### Zapytanie

**Dot. gromadzącej się wody na nowo wyremontowanym skrzyżowaniu al. Jana Pawła II i ul. Mazurskiej**

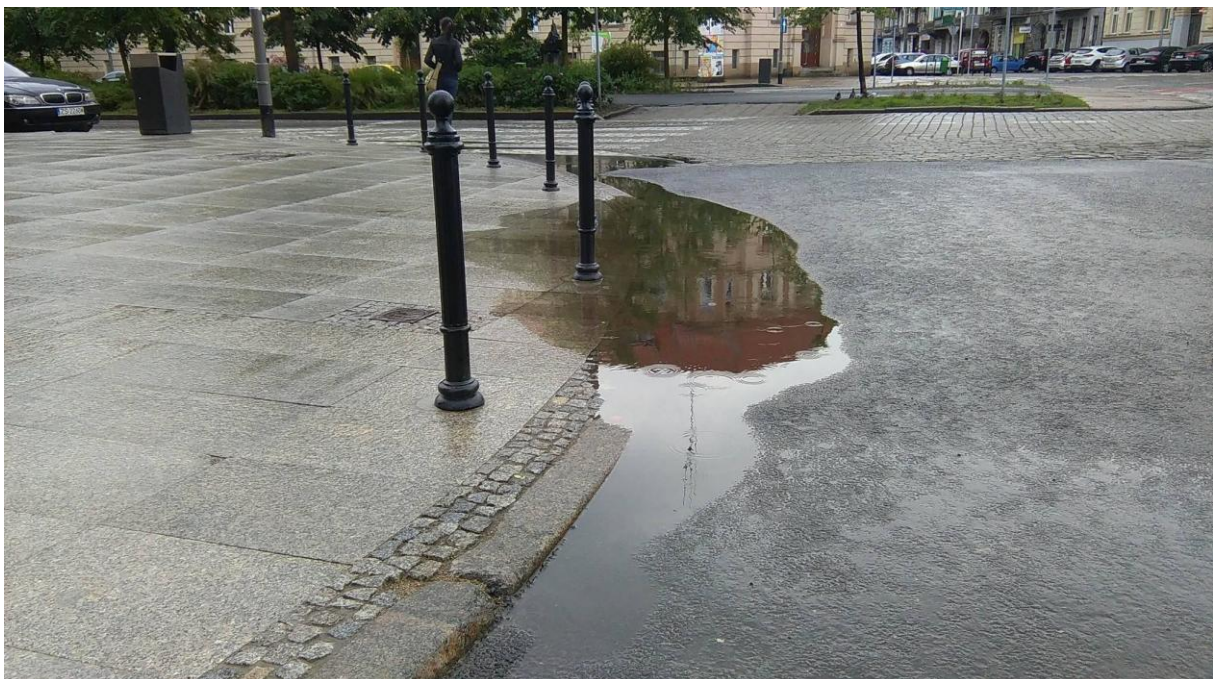
Kilka miesięcy temu zakończył się remont nawierzchni chodnika i jezdni na skrzyżowaniu (i w jego sąsiedztwie) al. Jana Pawła II i ul. Mazurskiej. Przy większych opadach deszczu gromadzi się tam woda.

- 1) Czy zamysłem projektanta i odbierającego pracę było utrzymywanie w tym miejscu po każdorazowych opadach niewielkiej sadzawki? Jaki jest jej cel? Czy to realizacja pomysłu „pływających ogrodów”?
- 2) Jeśli woda w tym miejscu nie powinna się gromadzić, to czy nie było to proste do przewidzenia w momencie odbioru prac? Przecież to nie mała kropla wody, ale całkiem pokaźna kałuża?
- 3) Jak ten problem zostanie rozwiązany i kiedy?
- 4) W tym miejscu nie mamy cały czas spójnego oznakowania - po jednej stronie jezdni stoi znak D-6 „przejście dla pieszych”, po drugiej go nie ma. Nie ma również oznakowania poziomego.
